Association les amis de Revel

Dans le cadre de l'enquête publique en cours et en tant qu'association dont les fondements reposent sur la protection du cadre de vie au sein du Village de Revel, nous vous remercions de prendre en compte l'ensemble des éléments ci-après et d'y apporter toute l'attention qui s'impose.

THEMES ABORDES PARTIE 1 = Les difficultés de circulation et le risque de dégradation prématurée des ouvrages d'Art du fait des OAP

THEMES ABORDES PARTIE 2 = 5 OAP (thématique : « insertion urbanistique, paysagère et architecturale qui concerne les zones 1AU », décrites dans le document « Pièce n°3 ORIENTATIONS D'AMENAGEMENT ET DE PROGRAMMATION » disponible sur le site internet de la Mairie de REVEL 38420).

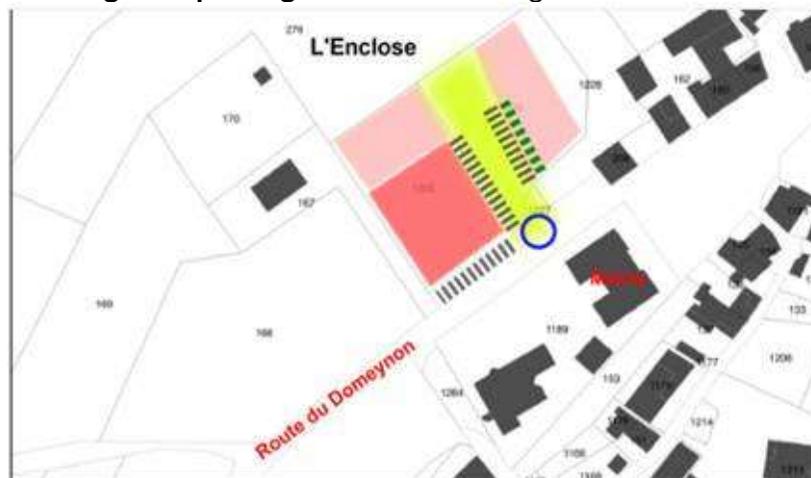
A noter aussi que route des Contamines (aux Jaillets), le rapport Cerema de nov 2024, pointe deux zones à risque (cf ci après) ET cf. triangles bleu page 2):

- Et une zone vers chez M.Blanche

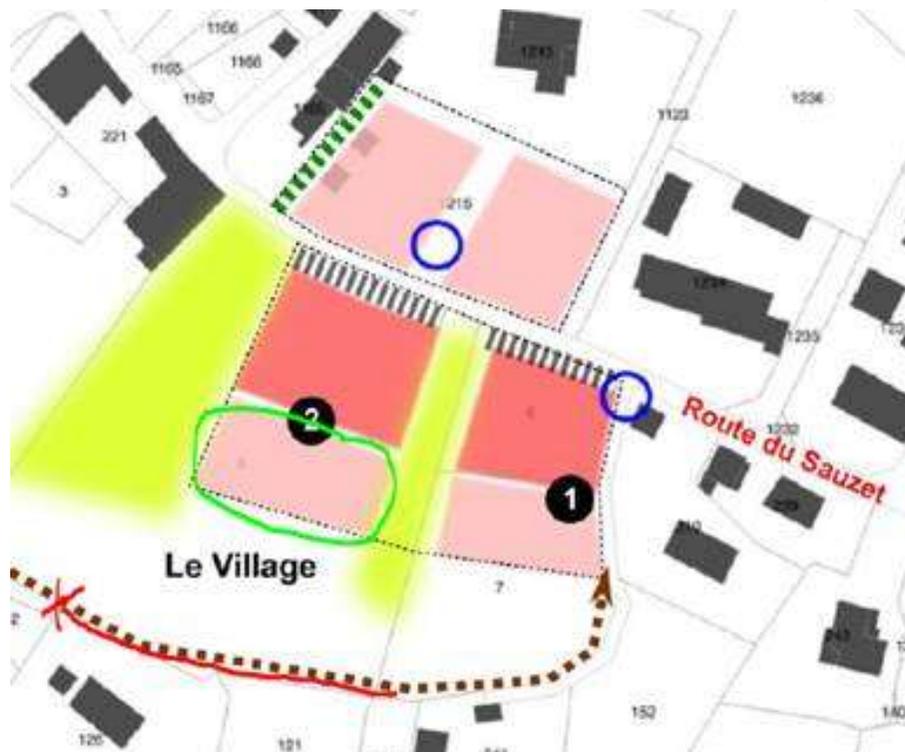
2. Pourquoi le nombre de logement minimum a-t-il été revu à la hausse ? (de 6 à 8, cf copie d'écran extraite de « ORIENTATIONS D'AMENAGEMENT ET DE PROGRAMMATION » ci-dessous) »

Pour mémoire la superficie de l'actuelle parcelle AB1295 (remplaçant la parcelle AB1226), n'est plus de 2000m², mais de 1300m²

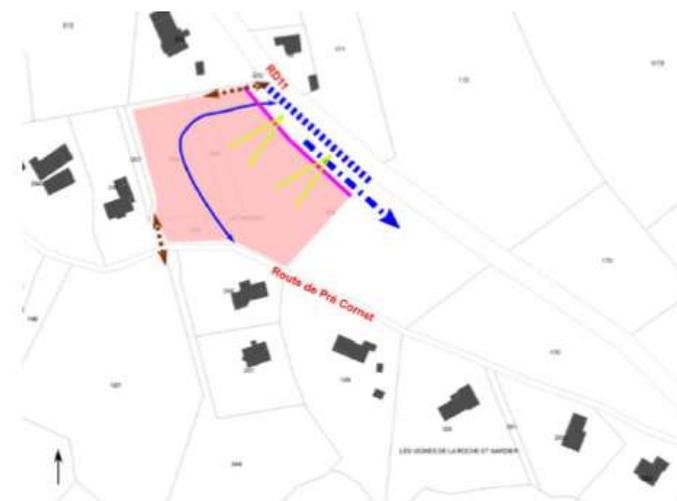
2. A noter que les recommandations « Un principe d'accès principal unique depuis la RD11 pour toutes les futures constructions, avec possibilité de mailler, avec une voie secondaire (par exemple un sens unique), la route de Pré Cornet à l'aval. Un maillage doux traversant qui relie la RD11 à la route de Pré Cornet sera à prévoir » annoncées dans le document « ORIENTATIONS D'AMENAGEMENT ET DE PROGRAMMATION » ont en fait abouti a une très importante artificialisation de la surface, notamment au travers de la voie d'accès et des parkings goudronnés, réalisés (Cf copie d'écran Google Maps ci-dessous).

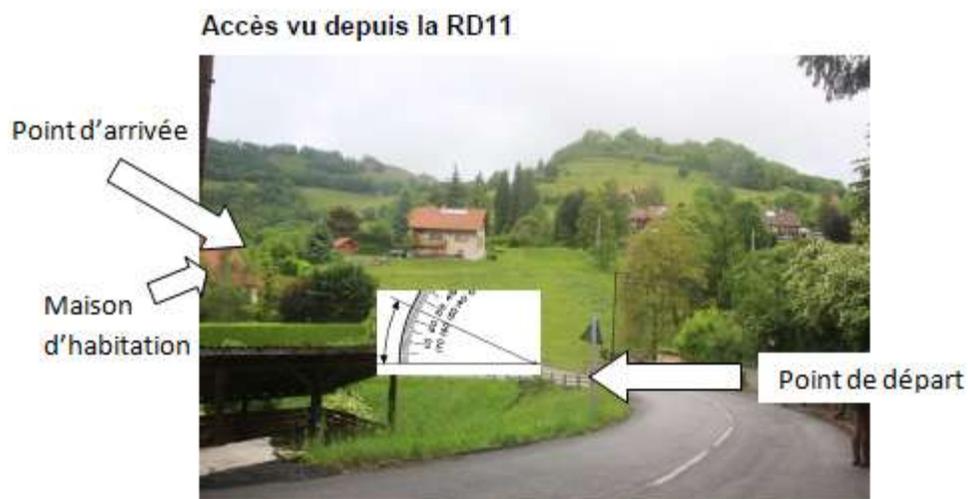
3. Pourquoi le projet demande t'il de « *préserv*er un accès pour une phase de développement secondaire à long terme » vers la partie de la parcelle conservée en espace agricole (Cf copie d'écran ci-dessous)?

4. On peut également constater que le projet retenu et déjà réalisé pour cette OAP n'a pas tenu compte des principes d'aménagement et de composition urbaine à respecter, notamment « *la recherche d'une mixité des forme bâties, individuelle, groupée,...* » inscrit dans le PLU.

Pour quel(s) motif(s) ?

Est ce à comprendre que cet aspect pourra aussi être déroger pour les OAP à venir même si inscrit dans le PLU?
